議案第 5 号

市道金井大野線（第 4 工区）鉄鋼スラグ対策工事請負契約の変更  
について

市道金井大野線（第4工区）鉄鋼スラグ対策工事請負契約（令和4年6月22日議決）の変更新旧対照表

図種	平面図		
区分	変更	図面番号	No. 2 3 枚中
施工年度	令和4年度	縮尺	1:4,000 (A4)
路線名	市道金井大野線		
工事場所	洪川市金井地内		
工事名	市道金井大野線(第4工区)鉄鋼スラグ対策工事		
洪川市 建設交通部 土木維持課

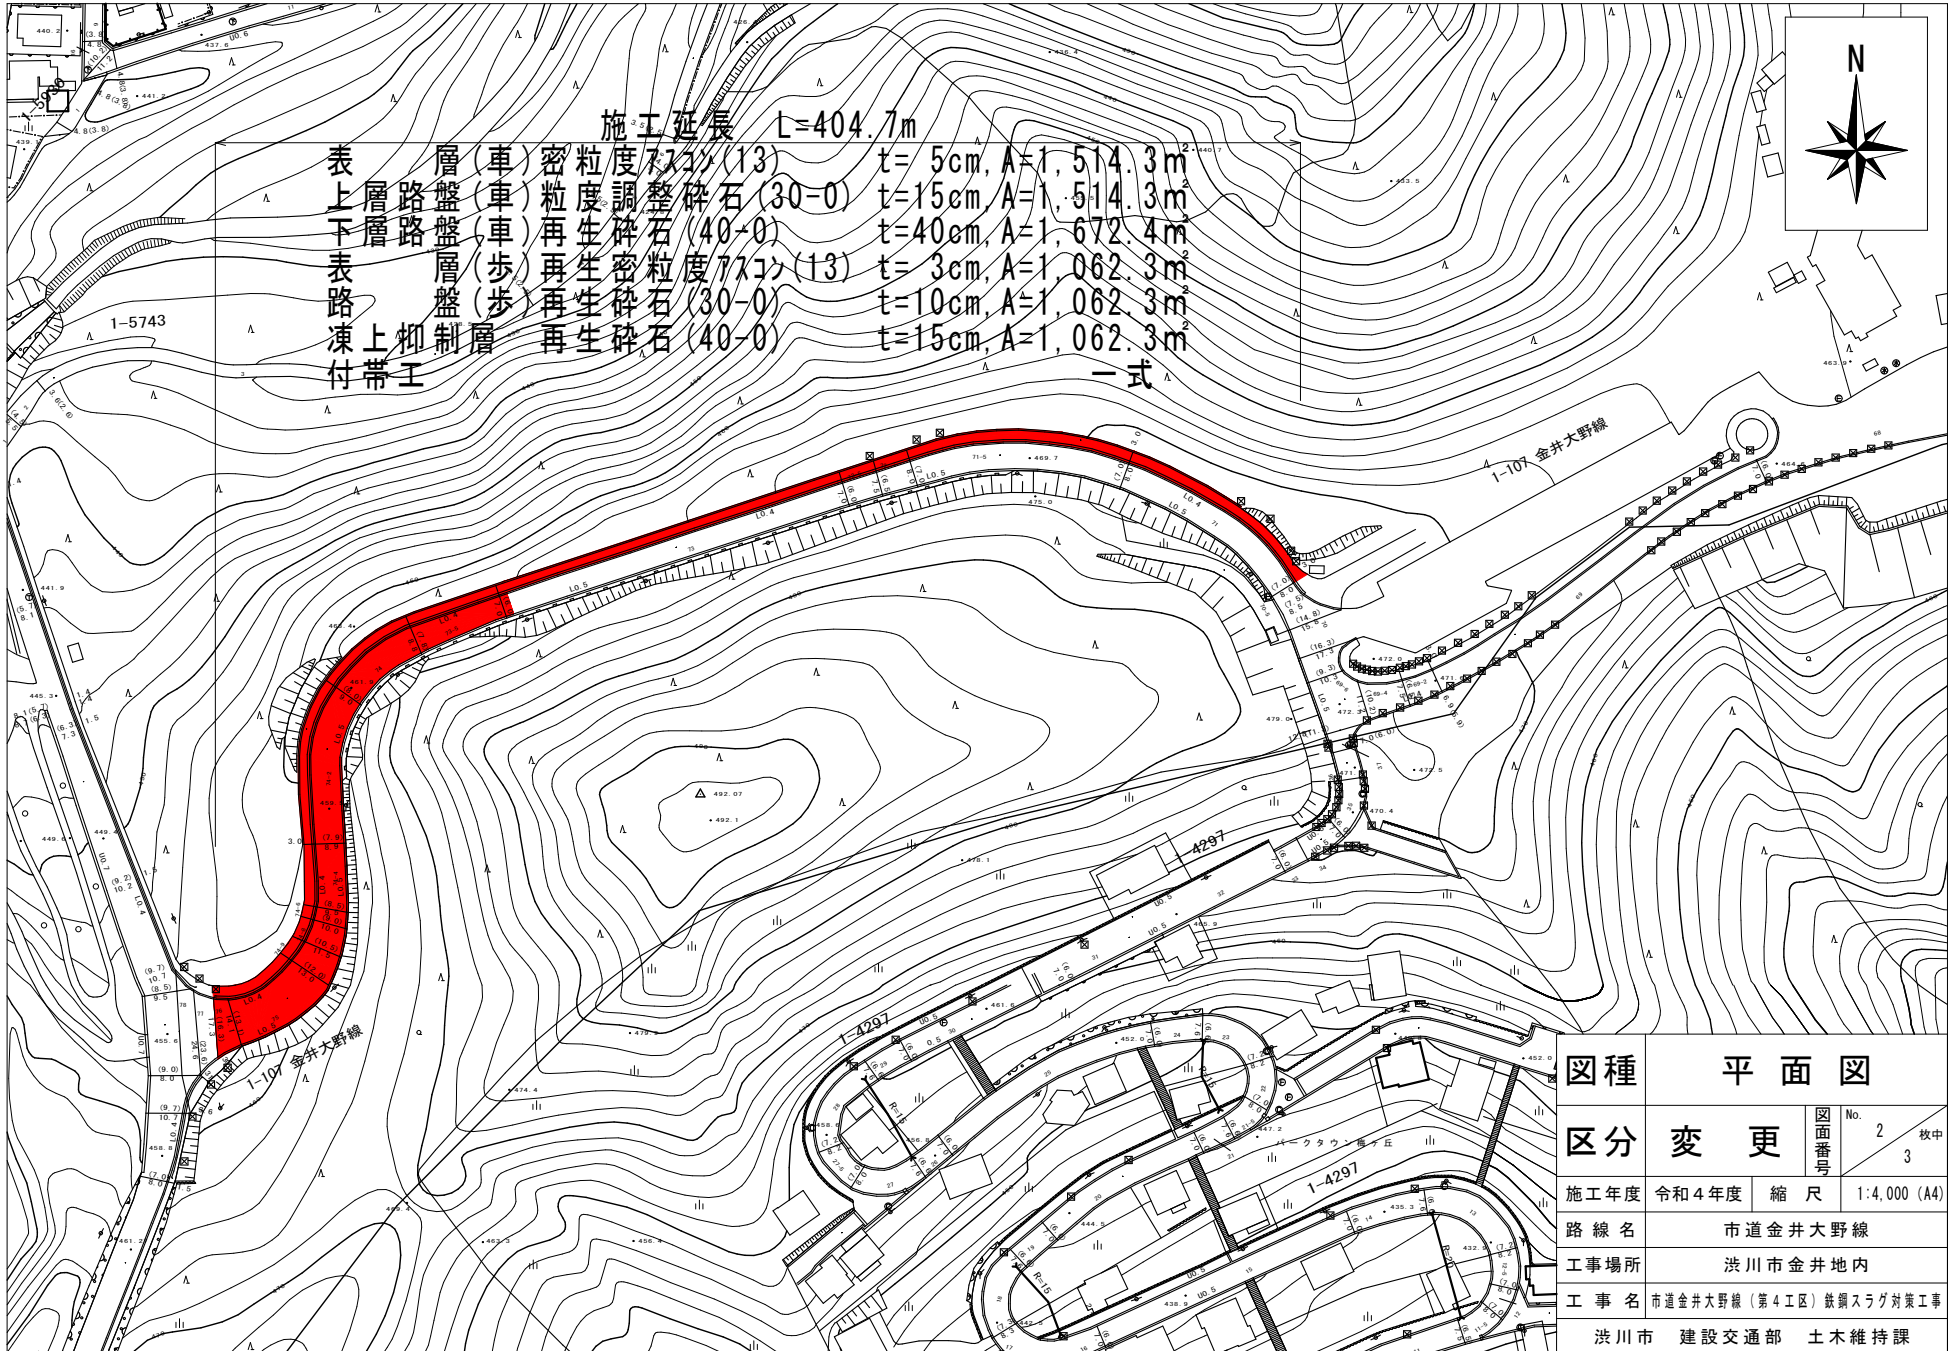
施工延長 L=404.7m

表層	層(車)	密粒度773>(13)	t=5cm, A=1,514.3m
上層	路盤(車)	粒度調整碎石(30-0)	t=15cm, A=1,514.3m
下層	路盤(車)	再生碎石(40-0)	t=40cm, A=1,672.4m
表層	層(歩)	再生密粒度773>(13)	t=3cm, A=1,062.3m
路凍上	層(歩)	再生碎石(30-0)	t=10cm, A=1,062.3m
凍付	上柳制層	再生碎石(40-0)	t=15cm, A=1,062.3m
